## Nový typ svorkovnice a připojovacího kabelu u kompresorů ZR- ZP-ZB

Stav: 07-2009

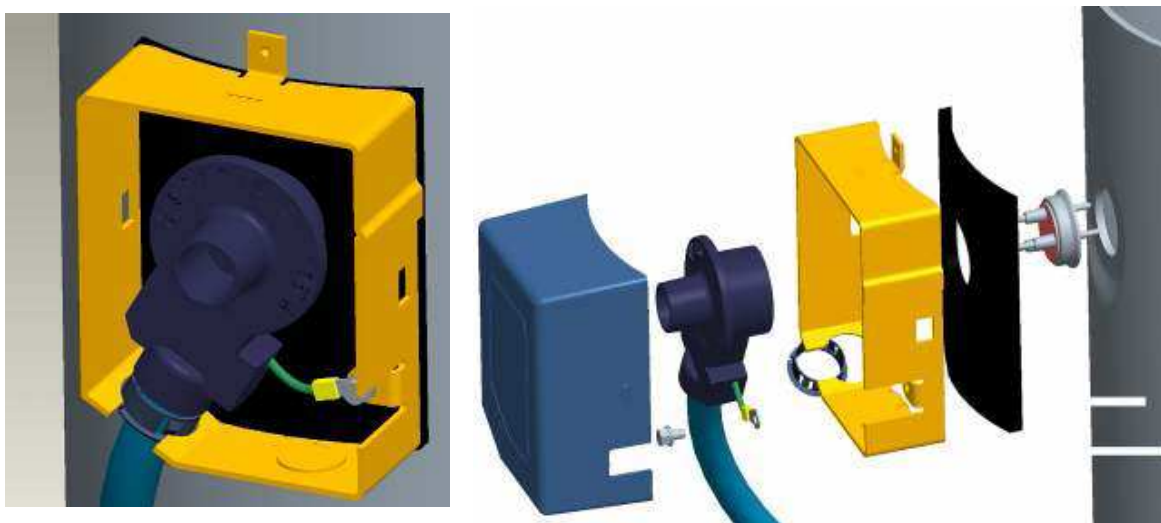
Od července 2009 zavádí Copeland u všech typů kompresorů scroll ZR94-190, ZP 90 – 182 a ZB50 –ZB114 nový typ svorkovnice a připojovacího kabelu. Původní elektrické krytí svorkovnice IP 21 se tím mění na IP66. Důvodem změny je zjednodušení instalace kompresoru a splnění přísných evropských, bezpečnostních předpisů.

**V důsledku této změny je nutné ke každému kompresoru objednat napájecí kabel, který je opatřen novou zástrčkou. Viz obrázek. Samostatné zástrčky se nedodávají!!**
